Wielobranżowy projekt budowlany i wykonawczy opracowany w okresie 2008-2010 przez pracownię Portal - pp sp. z ograniczoną odpowiedzialnością spk. Zmiany w zakresie opisanym na rysunkach i w opisie wprowadzone w sierpniu i wrześniu 2012

KOMPLEKS ZABUDOWY USŁUGOWEJ NA POTRZEBY
SZCZECIŃSKIEGO PARKU NAUKOWO-
TECHNOLOGICZNEGO PRZY UL. NIEMIERYŃSKIEJ
W SZCZECINIE

RZUT II PIĘTRA - zmiany

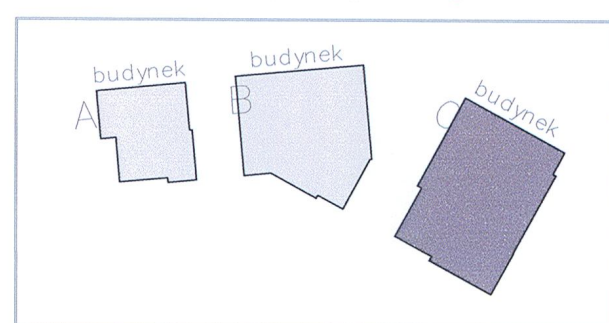
- zakres zmian wprowadzonych po konsultacjach z rzeczoznawcami ds.ppoż

- Zmiana podziółki i funkcji podstawowej pomieszczenia na potrzeby biurowej (z funkcji biurowej na pomocniczą dla funkcji konferencyjnej)
- Wyprowadzenie z pomieszczeń służących celom roboczym (np. typy Hufcor) w miejsce ścian szklanych z płyt g + b

- Korekta układu słupów podwieszanych, opraw oświetleniowych i anenotatów.
- Powiększenie powierzchni dodatkowych drzwi do wydzielonych na parterze pomieszczeń (4 szt. drzwi D 37 oraz dodatkowe drzwi D 33)

- Dla pokoić ulokowanych w funkcjach konferencyjnych, pomieszczeniach technicznych oraz magazynów (raz z elementami wykończenia i wyposażenia wnętrza, z uwzględnieniem kosztów wykonania prac remontowych pomiędzy pom. dla tłumaczy i technika a atrium.

- Wprowadzenie dodatkowego kanału wentylacyjnego 30 x 30 cm na potrzeby nowych instalacji.
- Wydzielenie ściana systemową w słuszące aluminium (częściowo przeszkloną) w holi wejściowym pomieszczenia ochrzołny (na tyłach sekcji) z drzwiami parawanowymi szerokości D 19a.

- Korzystanie lacy recepcyjnej:
- Rozrygnięcia z 5 sztuk drzwi dymoszczelnych (D2) na parterze, i 11 piztżte,
- Przebudowa holu wejściowego na piztżcie do przestrzeni atrium schodami stępni (układ przekształci ścian pełnych jak w pierwotnym projekcie) do ochroł E130. Rozrygnięcia z balustrad widokowe gółeni.

- Przebudowa korytarzy i łazienek na parterze oraz korytarzy przeciwdymoznych wydzieliących fragmenty korytarzy (na 11 piztżcie) do przestrzeni holi wejściowego, na rzecz ścian szklanych pełnej wysokości i ochrołności E

- Zmiana szerokości w świetle (na 130cm) i materiału (z aluminium na stal) drzwi D 38
- Zmiana szerokości w świetle (na 130cm) i materiału (z aluminium na stal) drzwi D 39

- Zmiana szerokości w świetle (na 130cm) i materiału (z aluminium na stal) drzwi z przeszkłonami do klaki schodowej (D 29)
- Zmiana szerokości w świetle (na 130cm) drzwi zewnętrznych D 17 i D 121

- Zmiana drzwi D 17 i D 121 ze ściann na parterze na szersze - D 37a.
- Zamiana tłoziety z ocisu nieoleponołączanych na 11 piztżcie na tłoziety z natykiem (pom. C.2 18).

- Podział sal konferencyjnych na 11 piztżcie na 4 mniejsze
- Zmiana wpustów dachowych na podgrzewane (typu STT) w celu ogrzewania wody (w tym przypadku już wykonany wpust) oraz wprowadzenie ogrzewania za pomocą kaliki grzewczego.
